CITTA' DI TORINO

**VARIANTE AL P.R.G.
AMBITO "SCALO VALLINO"**

**VERIFICA DI ASSOGGETTABILITA' A VAS
Rapporto Ambientale Preliminare**

Approfondimenti a seguito nota 8314 del 29 ottobre 2014

Figura 3 - Ubicazione punti di misura

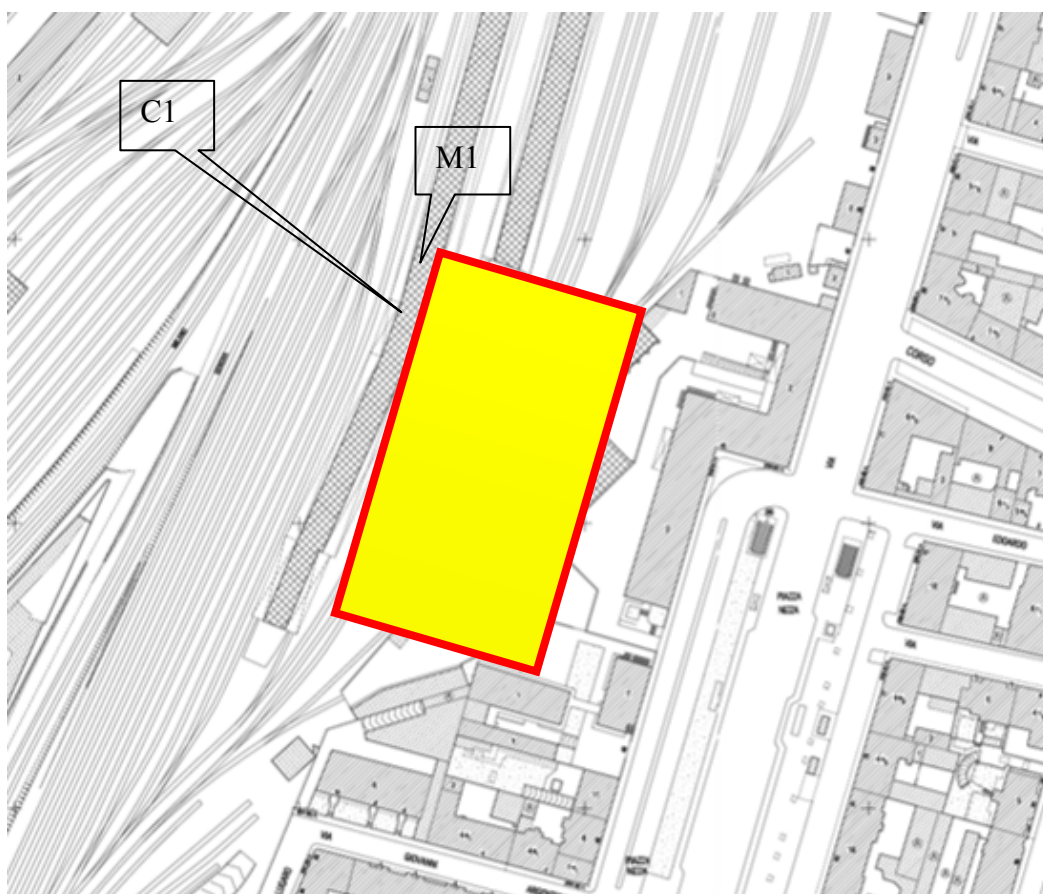
3. *Le valutazioni relative al rumore (Paragrafo 5.6) richiamano il fatto che gli Ambiti 13.2/A Nizza e 13.2/B Lugaro, sono interessate dalle fasce di pertinenza delle infrastrutture dei trasporti (C.so Someiller, Via Nizza e ferrovia) ma posticipano alla sede dello Strumento urbanistico Esecutivo gli opportuni approfondimenti; apparirebbe opportuno, anche in considerazione delle dimensioni degli interventi e della criticità rappresentata da tali infrastrutture, valutare, ancorchè in prima approssimazione, le ricadute ambientali (nel caso: impatto passivo da rumore) delle predette infrastrutture sugli insediamenti prospettati dalla variante.*

- Sia nel periodo di riferimento diurno che in quello notturno la rumorosità prevalente nell'area di futura edificazione è caratterizzata dalle infrastrutture di trasporto ferroviario oltre che dalla Via Nizza e marginalmente C.so Sommeiller (per punti di misura M1 e C1).

- Sia le immissioni che le emissioni sul punto di misura M1 (punto di misura più prossimo ai binari del tronco ferroviario) non rispettano i limiti normativamente previsti dalla classificazione acustica dell'area, sia nel periodo di riferimento diurno che notturno;
- Le emissioni rilevate nel monitoraggio in continuo C1 non sono significative in quanto

Figura 4 - Mappa propagazione giorno

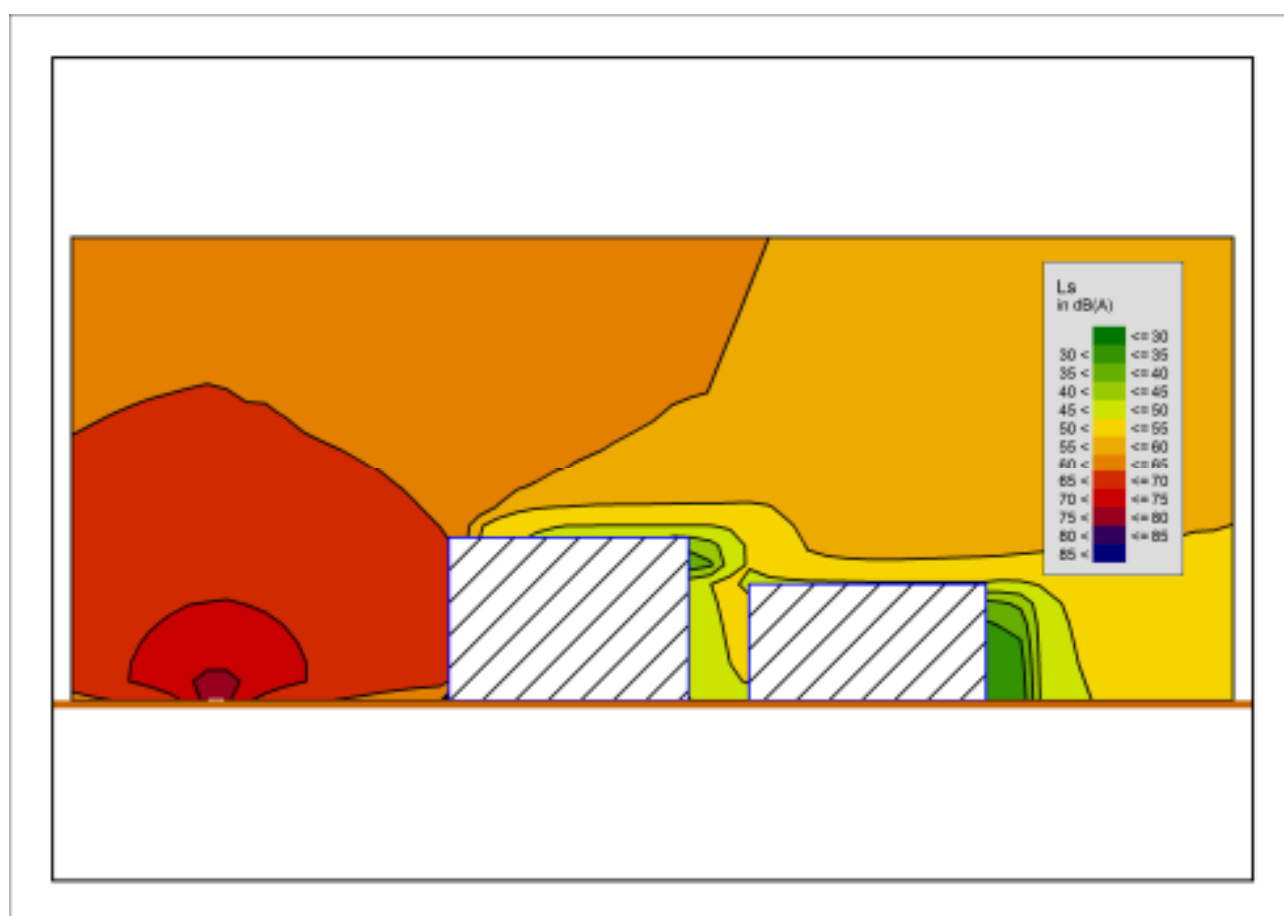
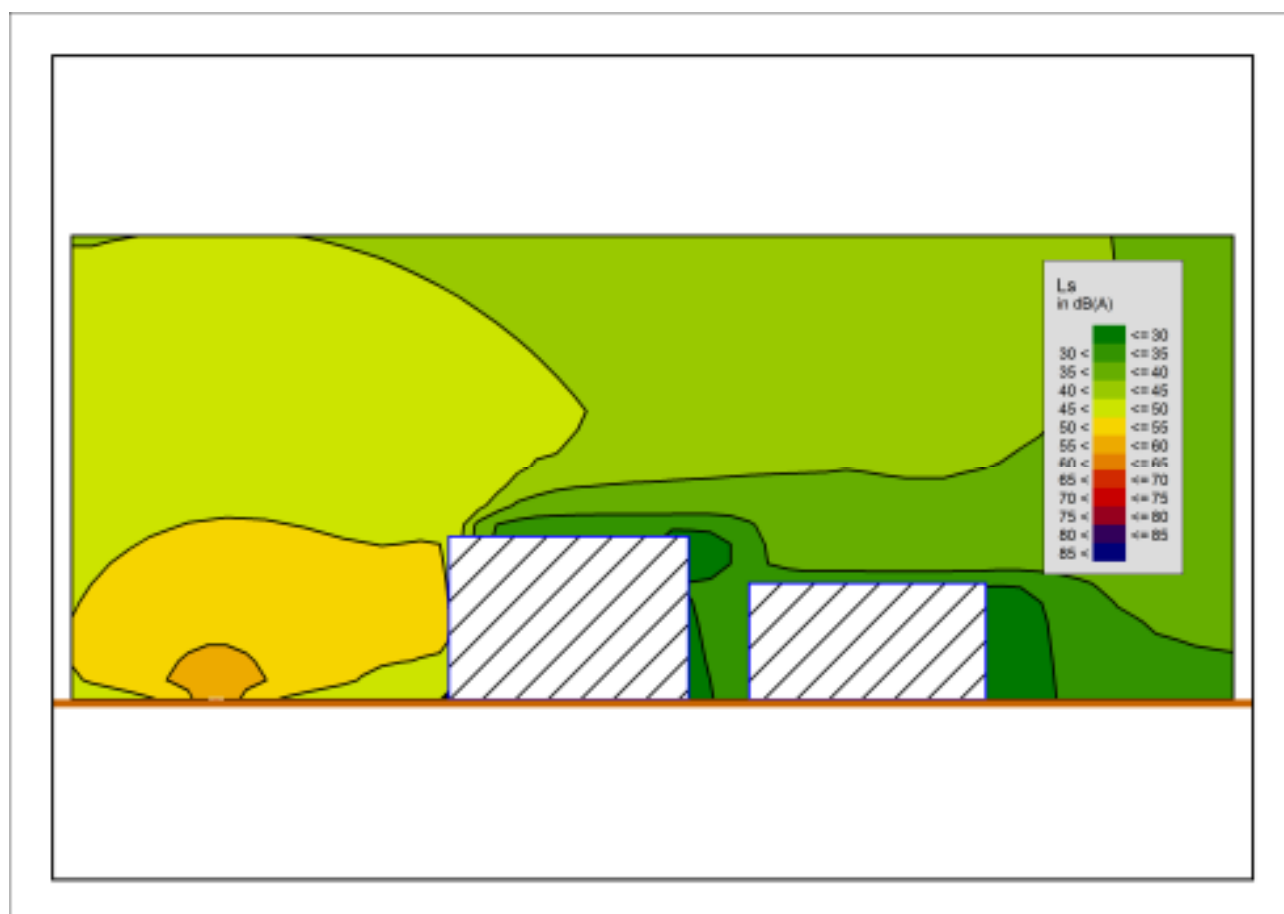
Come visibile dalle mappe sotto riportate per il tempo di riferimento diurno e notturno è di grande importanza l'effetto schermante del primo fronte edificato rispetto al secondo.

Alla luce di quanto emerso dalla simulazione di rumore effettuata nell'area di progetto, è possibile sfruttare il naturale effetto schermante degli edifici al fine di minimizzare il disturbo dell'infrastruttura ferroviaria.

A tal fine, in sede di strumento urbanistico esecutivo di attuazione dei lotti, sarà valutata l'ipotesi di posizionare la quota parte di ASPI verso il lato ferrovia e di studiare eventuali ulteriori opere di mitigazione (barriere acustiche) in funzione della reale altezza dei fabbricati.

E' noto infatti che l'effetto schermante della barriera è notevole nei piani bassi degli edifici ma diventa nulla ai piani alti per cui si rimanda ad una fase di progettazione successiva la reale necessità di inserire barriere antirumore tra il primo fronte edificato e la ferrovia.
